# 改善箇所説明図

## 基準不適合発生箇所

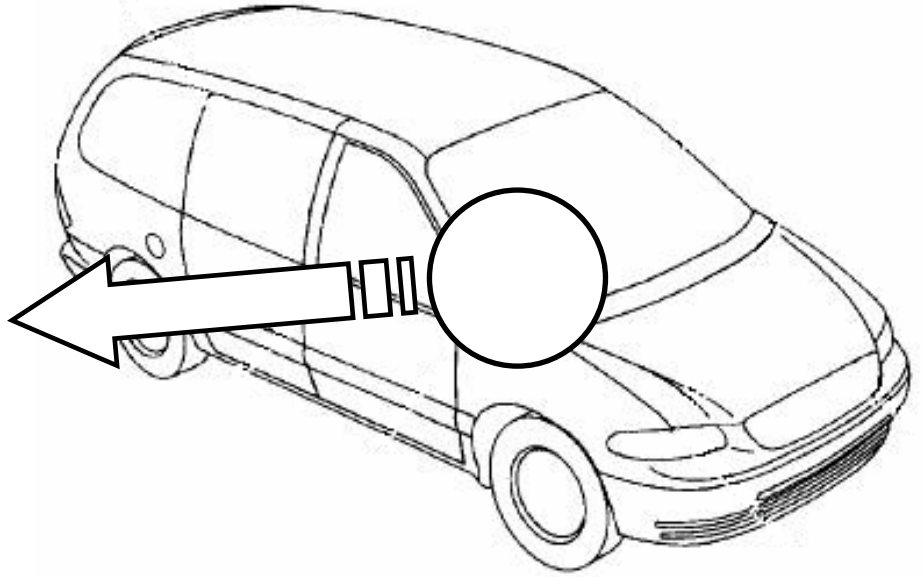
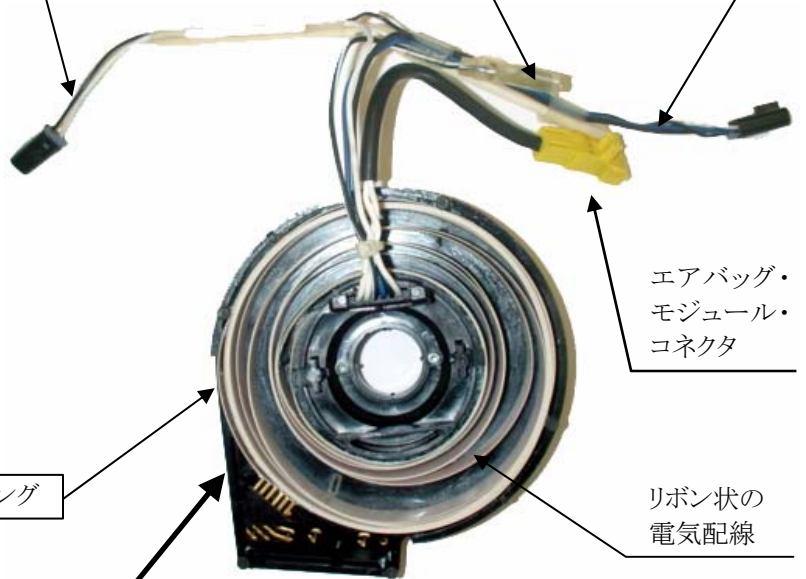
ステアリング・コラムに装着しているクロック・スプリング(運転席エアバッグ、ホーン、オート・スピード・コントロール機能を作動させるためのリボン状電気配線)の組み付けに不適切なものがあるため、ステアリングの操作によりクロック・スプリングの配線に損傷が生じて断線することがある。そのため、最悪の場合、ホーン・スイッチを操作してもホーンが鳴らない、また、エアバッグ警告灯が点灯し、運転席エアバッグが作動する条件下で衝撃を受けても、運転席エアバッグが展開しないおそれがある。

全車両、走行距離を確認し、以下のとおり措置する。

- ① 判定基準以上の走行距離のものはクロック・スプリングを点検し、クロック・スプリングが損傷しているものは良品と交換する。
- ② 判定基準未満の走行距離のものは、クロック・スプリングを良品と交換する。

識別 : ステアリング・ホイール裏のエアバッグモジュール取付けボルト頭部に黄色ペイントを塗布する。
